INSPECTION DES INSTALLATIONS CLASSÉES
RAPPORT DE LA VISITE D'INSPECTION du 27/04/2020
EUROSERUM

N° S3IC : 0059.01243

Commune(s): Port Sur Saône

Liste des installations inspectées : stockages des boues / station pompage (récolement) / step.

Stockages des boues sèches avant et après la pandémie.
(2 210 Tonnes dont 500 tonnes covid)

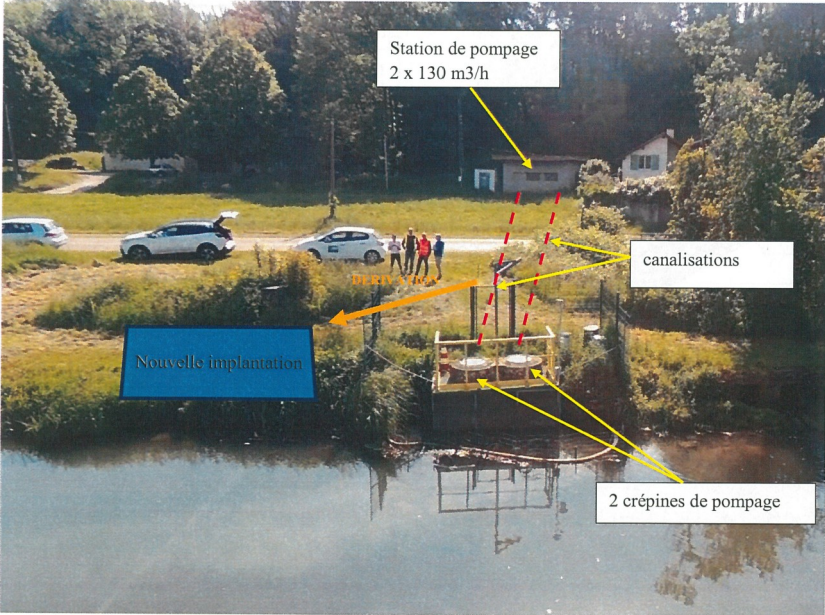
Il est demandé à l'exploitant, de préciser, les volumes tampons de stockage des boues, avant traitement et après traitement, ainsi que la quantité journalière moyenne, des boues biologiques, produite par la station.
